部品変更のご案内

弊社では2023年2月より、石英ガラスヒーターのQシリーズにつきまして、製品の部品変更を実施することとなりましたのでご案内申し上げます。今後とも弊社製品を、ご愛顧賜りますよう宜しくお願い申し上げます。

製品名：石英ガラスヒーター

※写真は現行モデルの画像です

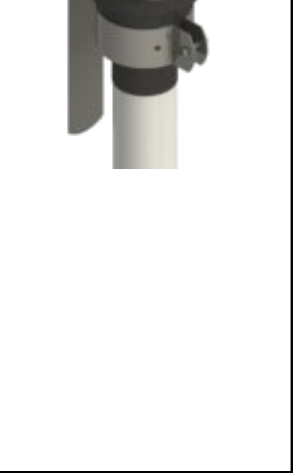
ヒーターキャップの形状を変更いたします。

変更に伴い、一部構成部品の変更がございます、詳細は裏面の変更点一覧表をご参照ください。

No.	型式	変更前	変更後	変更点
1	Q QB	 <p>ゴムキャップ</p>	 <p>ケーブルグランド</p>	1.ポリプロピレン製のケーブルグランドを採用 2.ゴムキャップからフェノール樹脂キャップに材質を変更 3.QLタイプの防水ホースを廃止
2	QL	 <p>防水ホース</p>	 <p>ケーブルグランド</p>	
3	QY QBY QLY	 <p>防水ホース</p>	 <p>ケーブルグランド</p>	1.ポリプロピレン製のケーブルグランドを採用 2.防水ホースを廃止
4	QPL QFR	 <p>防水ホース</p>	 <p>ケーブルグランド</p>	1.ポリプロピレン製のケーブルグランドを採用 2.防水ホースを廃止
